福岡県建築都市部営繕設備課長

## 新福岡県立美術館新築工事設計図書に関する質疑回答書

天端レベル：1FL  
+200

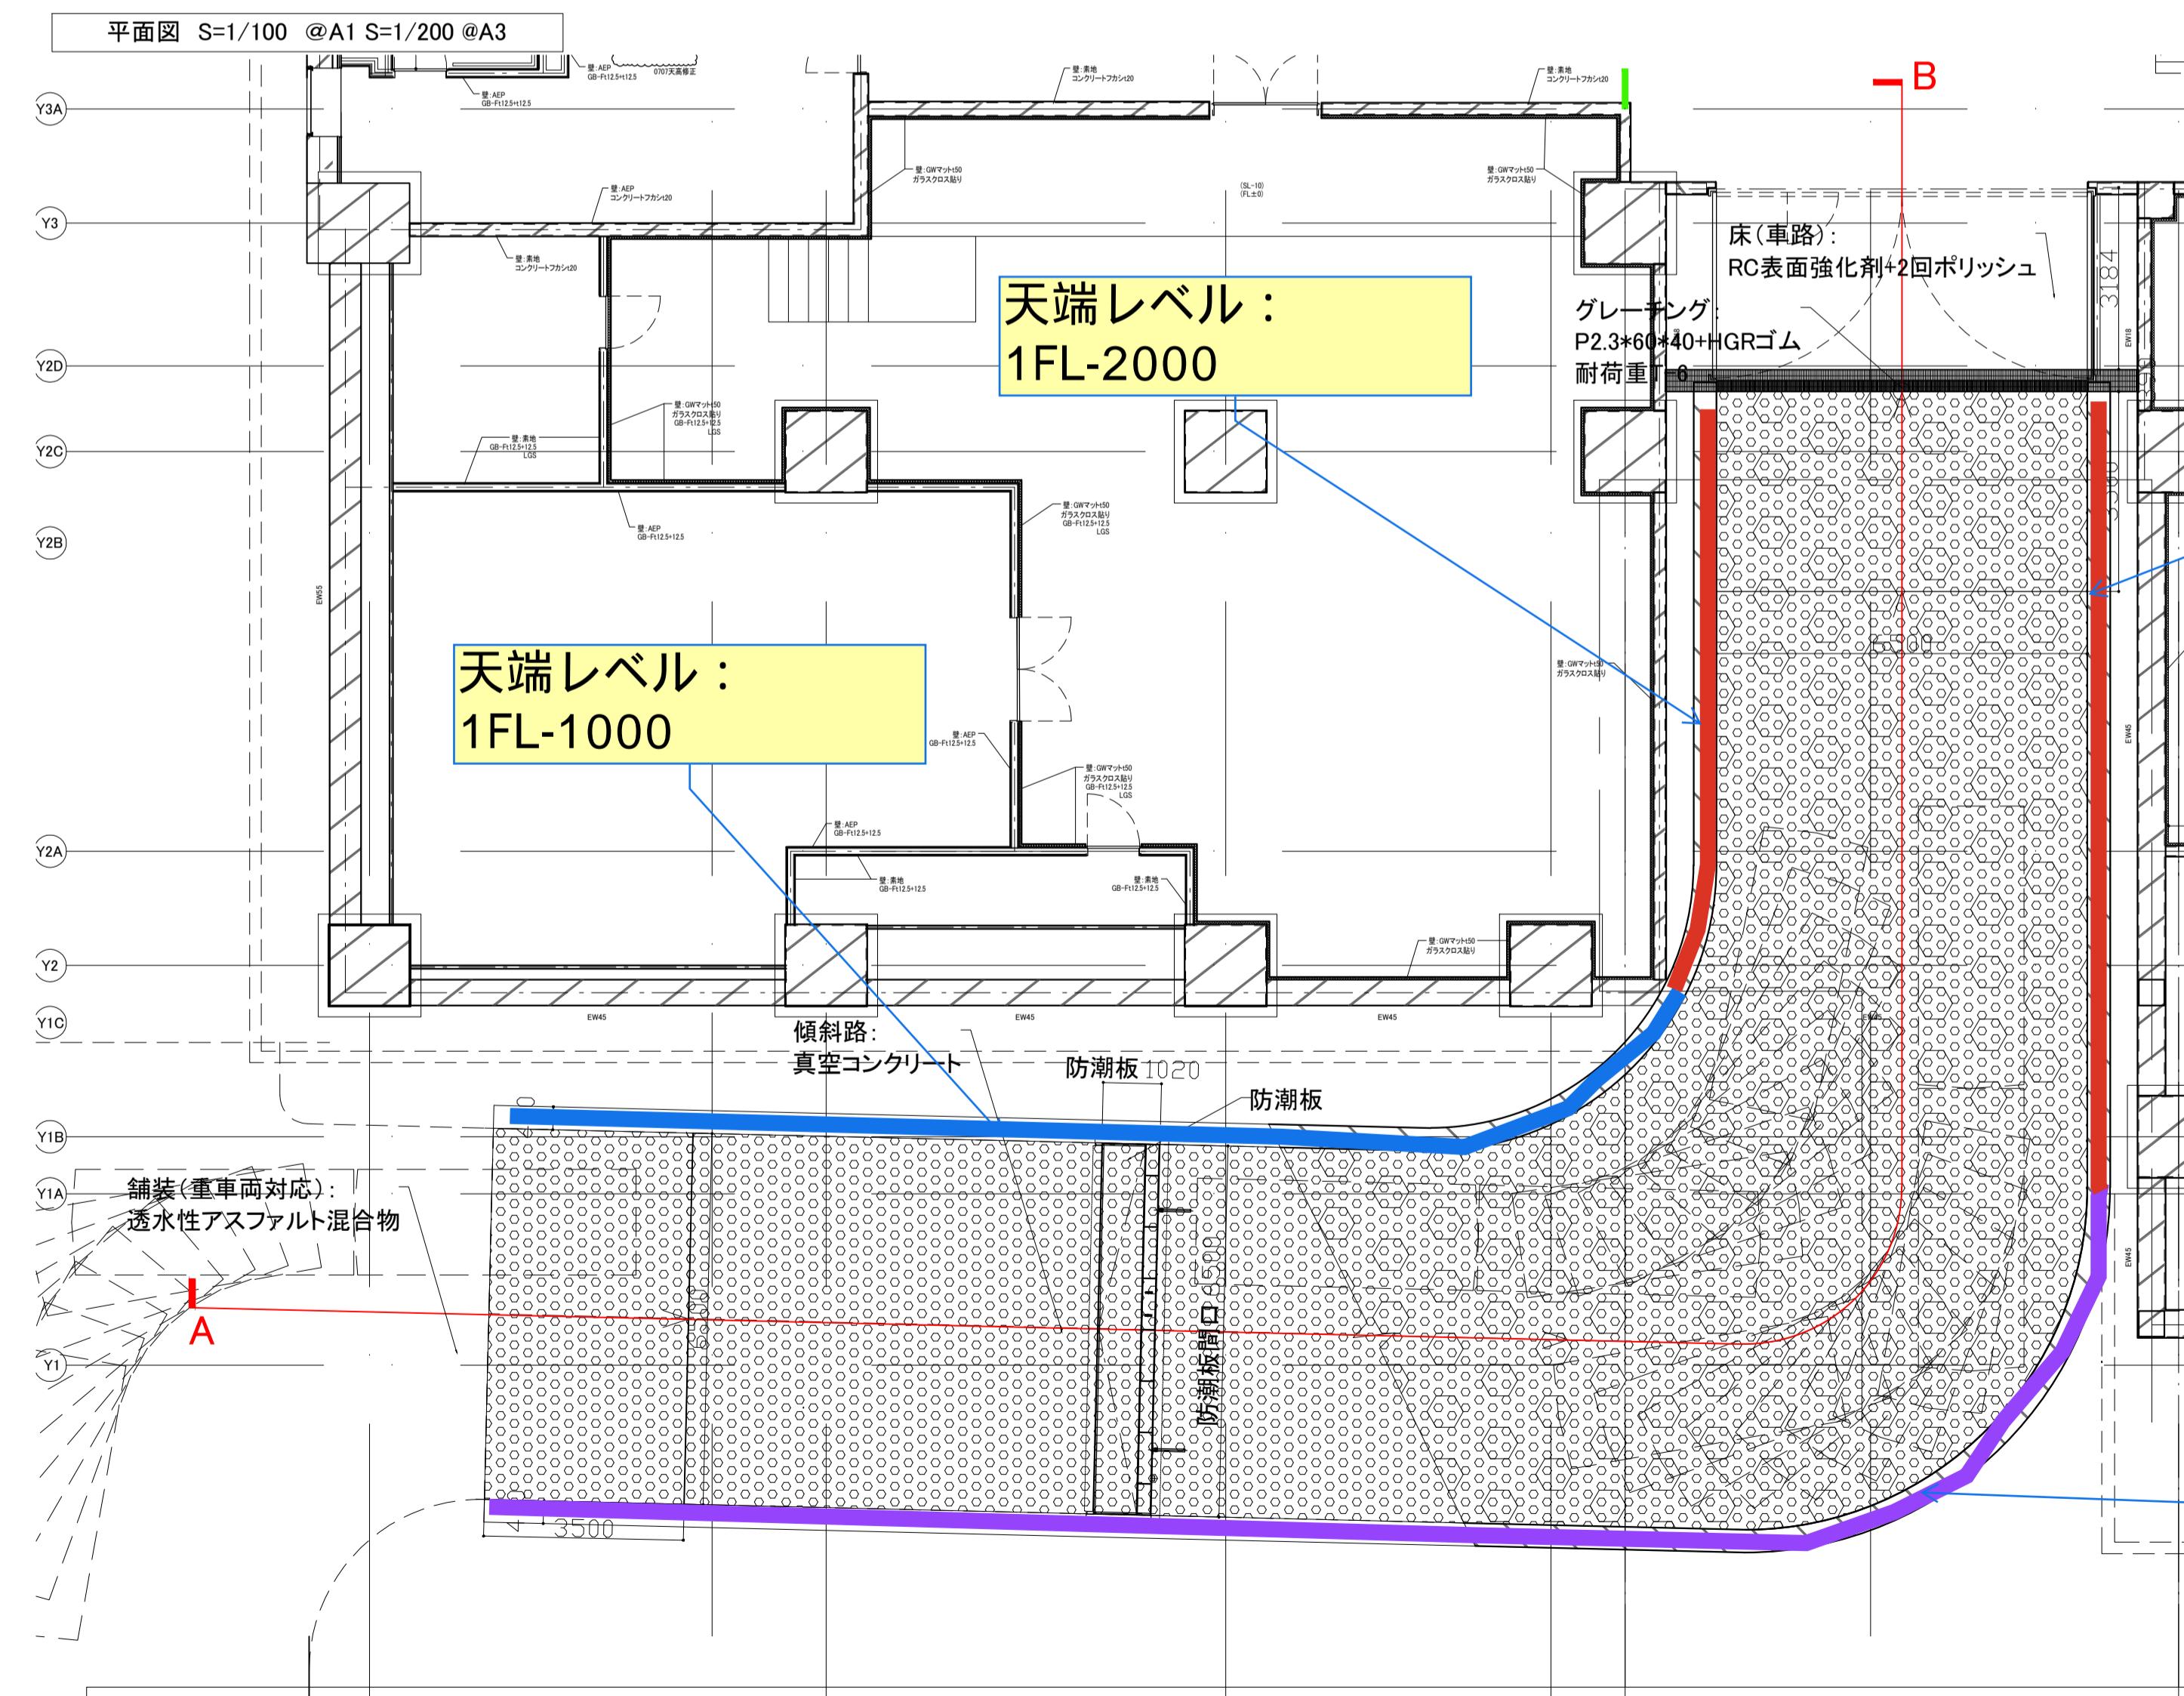
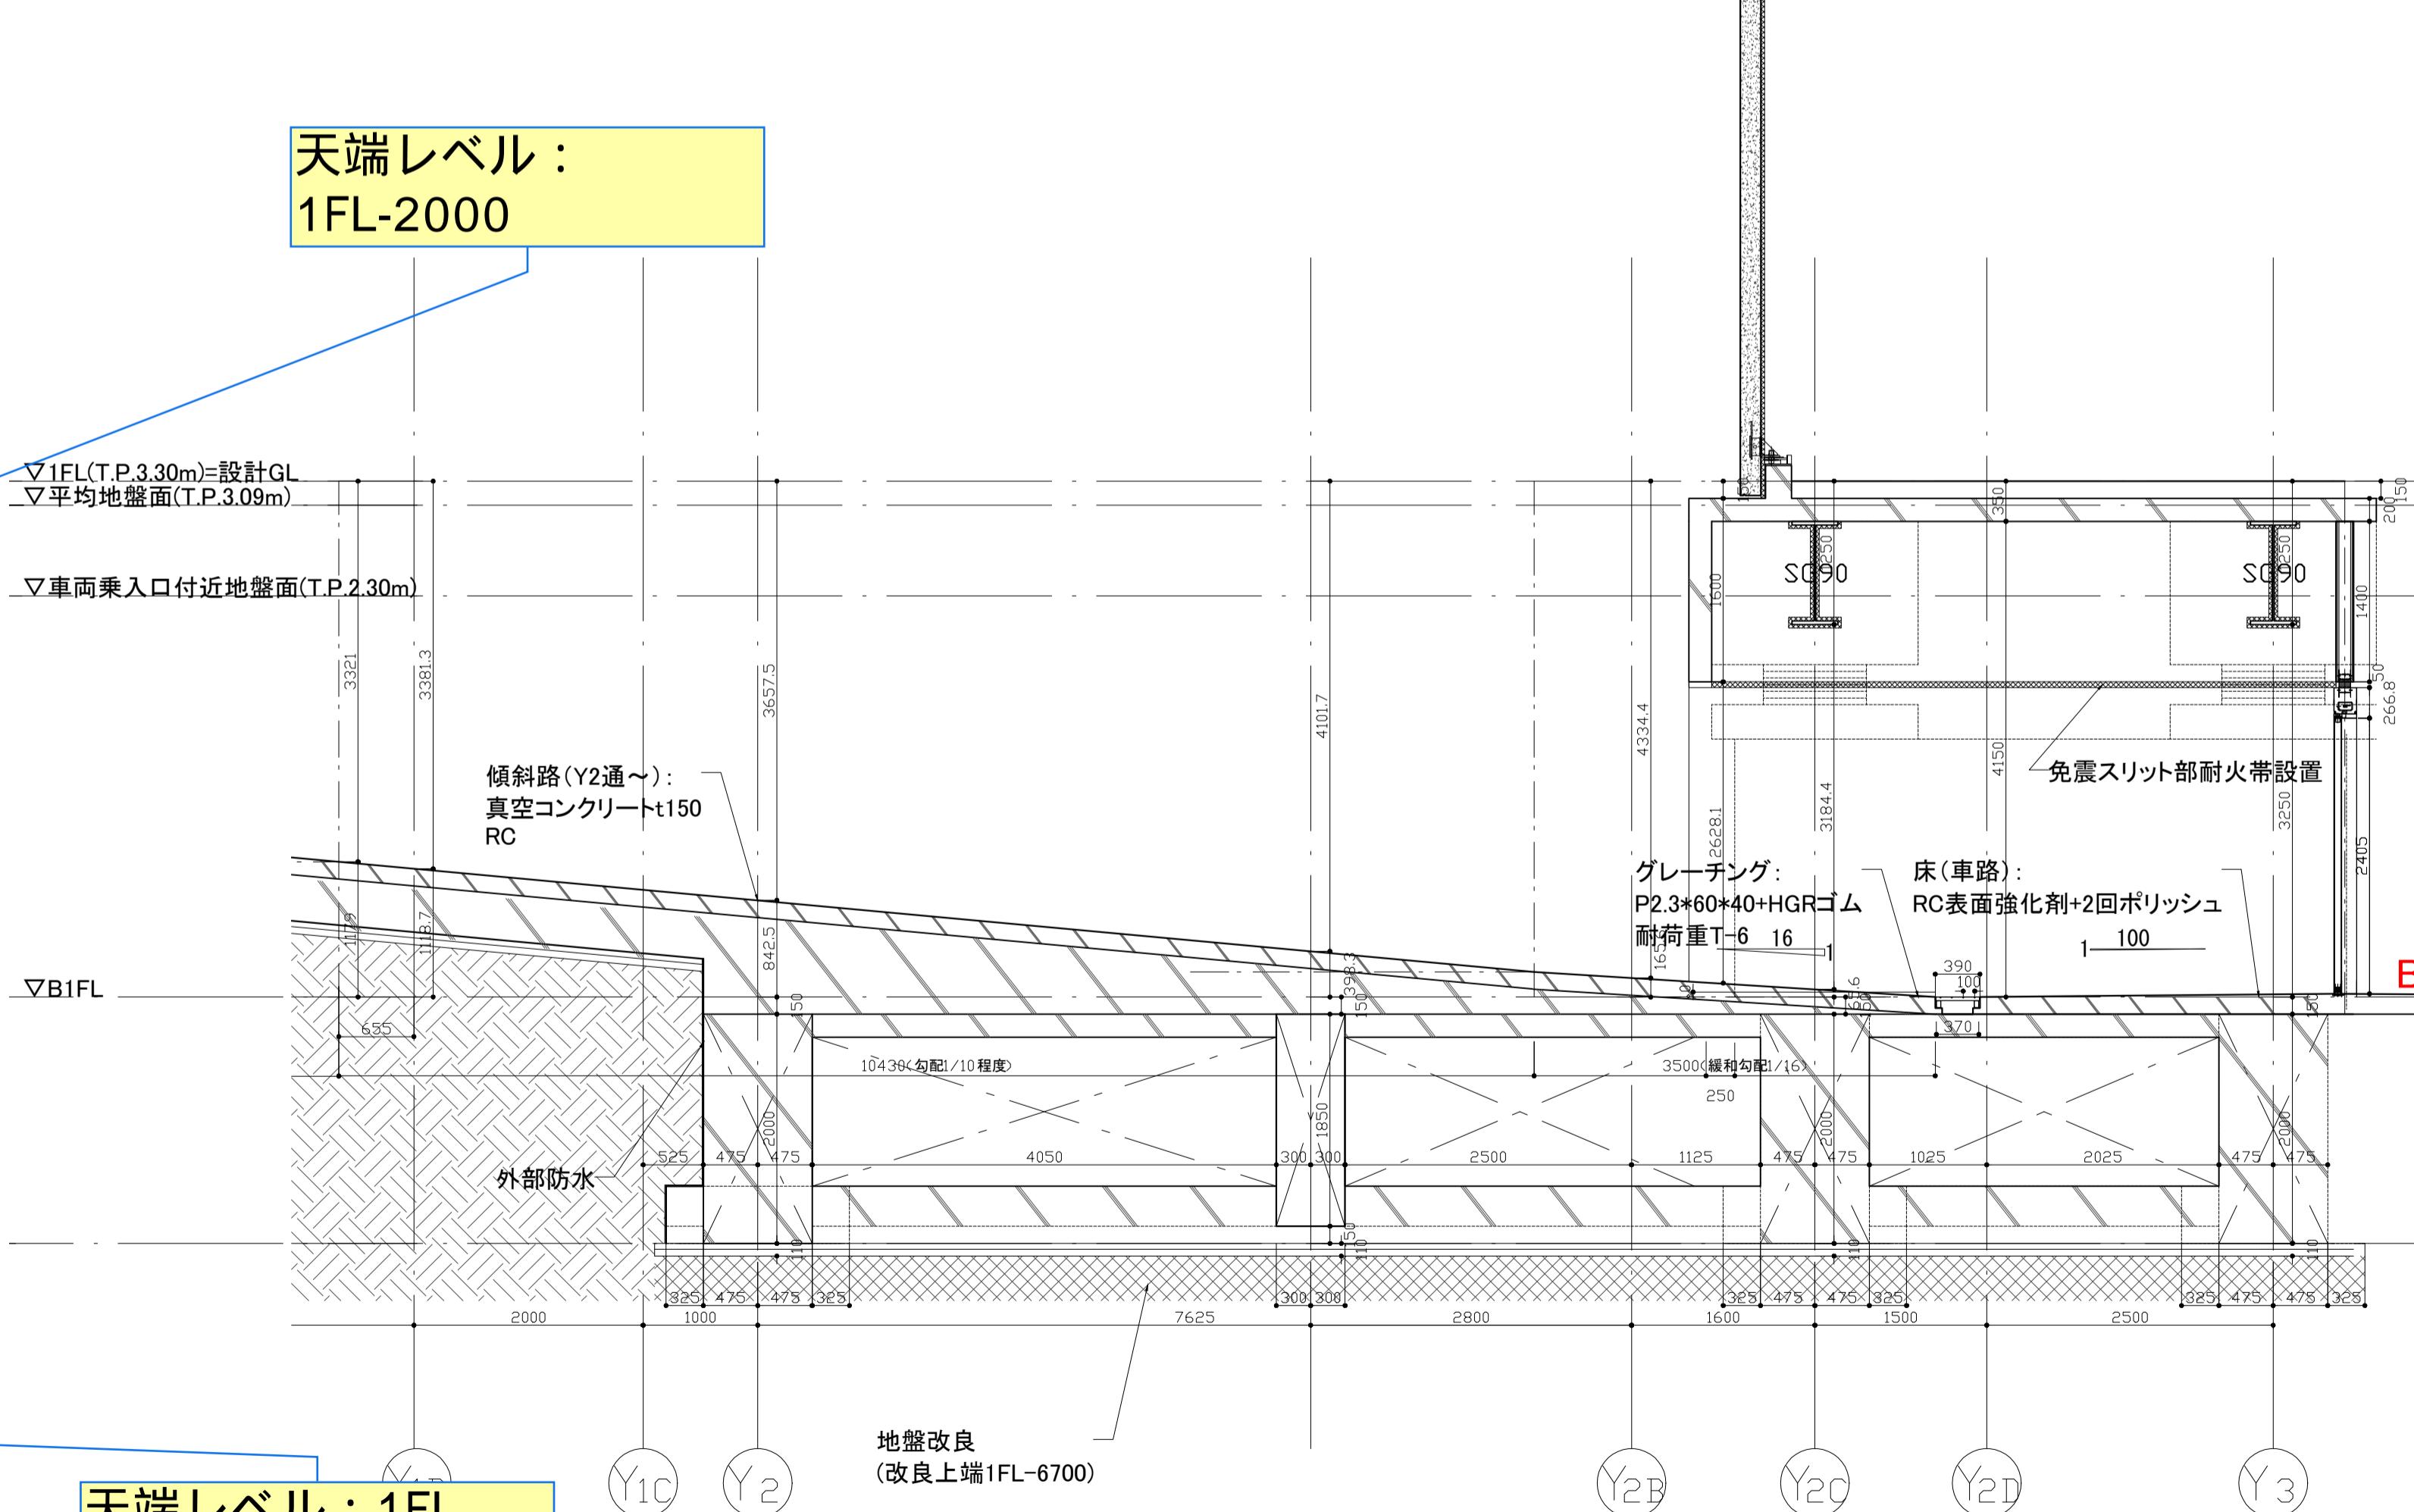
NO	図面番号	質 疑	回 答
1	S-056, A-059	車路において、車路擁壁の各天端レベルが見当たりません。 断面要領よりすべて1FL±0まで必要と考えて宜しいでしょうか。	車路擁壁の天端レベルについては別紙A-059を参照ください。
2	A-011-4~6, 044-4・8・14・19	メザニンにおいて、下記範囲のメザニン範囲の構造下地等が見当たりません。  点線で図示されておりますが、別途工事でない場合は鉄骨下地組の仕様・詳細、スラブ仕様(構造スラブであればテッキ・配筋仕様など)等の詳細図を御指示下さい。  ・2階収納庫① 中二階(2F～中2F X2～X2A/Y6～7A)  ・3階収納庫③ 上層階(3～4F X2～X4/Y2C～Y4)	別紙17-9を参照ください。
3	A-035-1・2	特別詳細図_スチールサッシ(1)(2)において、建具上部鉄骨取合部に建具金物を受けるアングル材が図示されておりますが、宜しいです。  L-90X90X7程度と考えて宜しいでしょうか。  また、取付くサッシは下記範囲と考えて宜しいでしょうか。  ・1F → SW101～103・105～111  ・2F → SW201～205  ・3F → SW301・303
